Comune di Scandiano

1^ Variante P.S.C. - 5^ Variante R.U.E.

Relazione di controdeduzione e approvazione

1^ VARIANTE al PSC

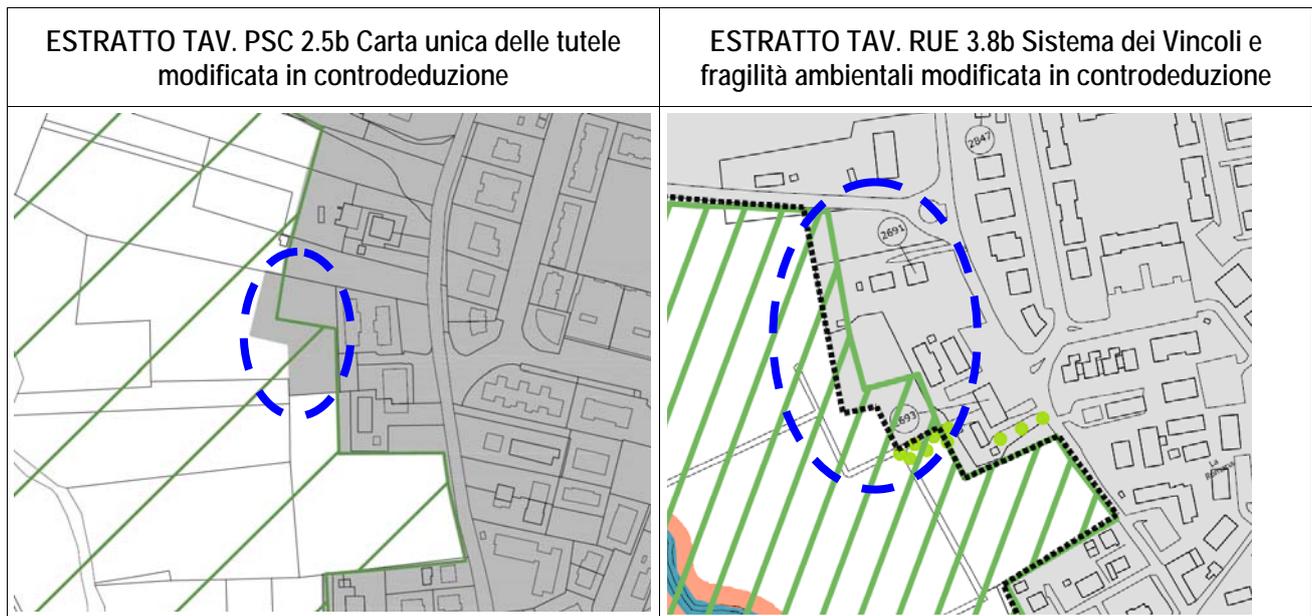
Non essendo previsto uno strumento urbanistico attuativo (ma un PdC convenzionato), si chiede di dettagliare meglio le misure di corretto inserimento paesaggistico in ordine alle tipologie edilizie, ai materiali ed alle cromie come richiesto dalla lett. d), comma 8 dell'art. 42, ovvero di prevedere che il PdC convenzionato sia accompagnato da un planivolumetrico unitario, che contenga quanto richiesto dai citati commi 8 e 9.

Si rammenta, inoltre, che lo strumento urbanistico comunale in applicazione dell'art. 42, comma 8, non può operare una ridelimitazione delle zone di particolare interesse paesaggistico ambientale stralciando la porzione interessata dall'intervento di trasformazione. Si rettifichino pertanto le modifiche introdotte alle tav. 2.5b del PSC e 3.8b del RUE.

Si accoglie la riserva inserendo al comma 6 dell'articolo 11 "Tessuto prevalentemente residenziale di interesse ambientale" del RUE inerente la specifica "Convenzione 7" in località Ventoso un ulteriore punto di seguito riportato in grassetto:

Si accoglie inoltre la richiesta di riportare nelle tav. 2.5b del PSC e 3.8b del RUE, in corrispondenza della "CONV 7", la zona di particolare interesse paesaggistico ambientale come evidenziato negli estratti sotto riportati.

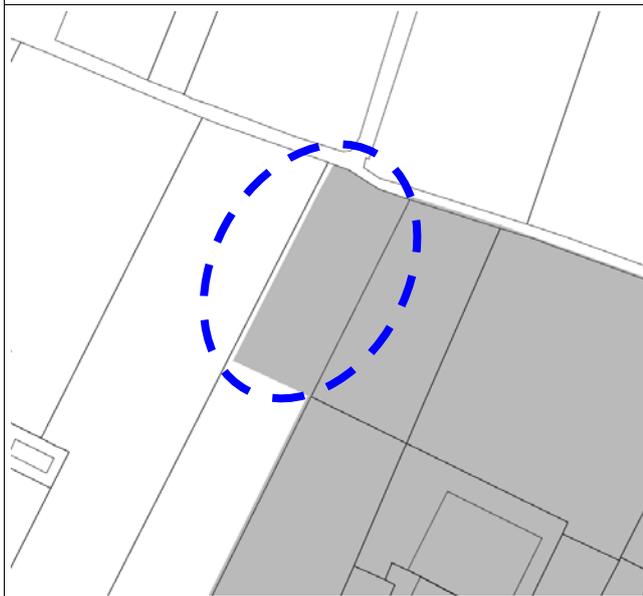
L'osservante, proprietario del mappale 667 del Fg 3, chiede che venga ridotta da 7m a 1,50/2,00 m la fascia di verde nella quale posare una siepe lungo i margini perimetrali Sud e Ovest verso l'area agricola per le seguenti motivazioni:

Con successiva integrazione l'osservante chiede di ampliare l'area produttiva denominata CONV 8, per una superficie di circa 250 mq., in corrispondenza della parte già acquisita del confinante mappale 668 del fg. Catastale 3, al fine di utilizzarla come area di mitigazione verso la zona agricola.

Si accoglie l'osservazione, così come proposta nella integrazione, ampliando la CONV 8 di 250 mq e precisando che il filare alberato localizzato sul lato occidentale dell'area è esterno al comparto e non viene in alcun modo intaccato dalla fascia di mitigazione e compensazione ambientale di progetto.

Si specifica inoltre che la fascia verde di compensazione dovrà essere alberata, come chiaramente riportato nella normativa d'ambito, ad esclusione dell'area interessata dall'elettrodotto ad alta tensione che ricade nell'angolo nord/ovest del comparto; la quantità di area alberata mancante verrà comunque reperita all'interno della CONV8.

Conseguentemente all'accoglimento dell'osservazione, il comparto avrà una superficie fondiaria pari a $2720+250= 2.970$ mq (corrispondente ad una Superficie Complessiva produttiva di 1.782).
